改善箇所説明図

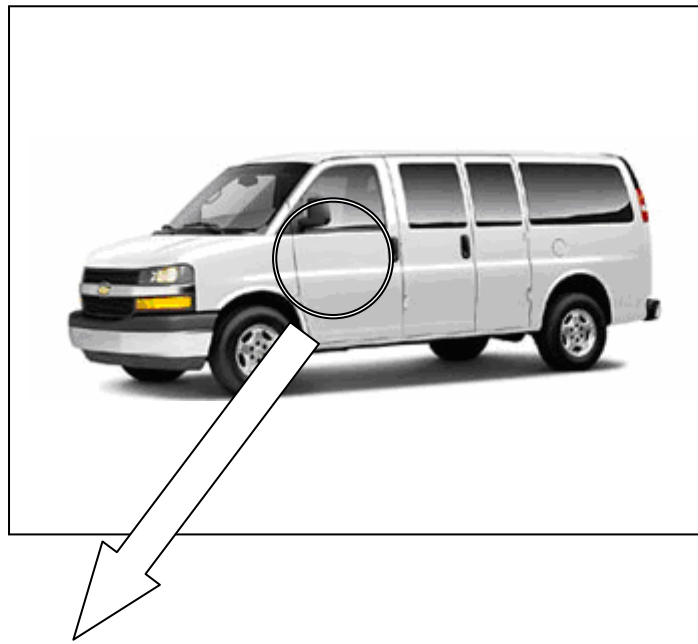
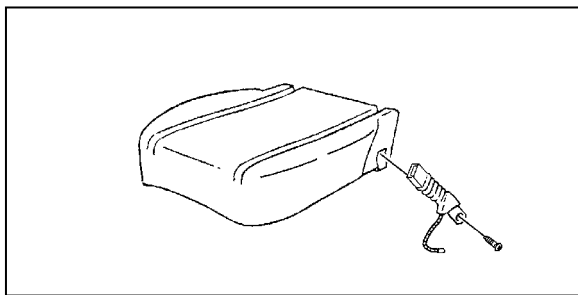
基準不適合発生箇所

シートベルトバックル

シートベルトバックルカバー

シートベルトバックルのカバーの形状が不適切なため、当該バックル内部部品が確実に固定されていないものがある。そのため、そのままの状態で使用を続けると、シートベルトが確実に装着できない又は解除できないことがあり、最悪の場合、衝突時に乗員の拘束ができなくなるおそれがある。

全車両、当該シートベルトバックルを点検し、シートベルトバックルカバーを対策品と交換する。
なお、シートベルトが固定又は解除出来ないものはシートベルトバックルを対策品と交換する。
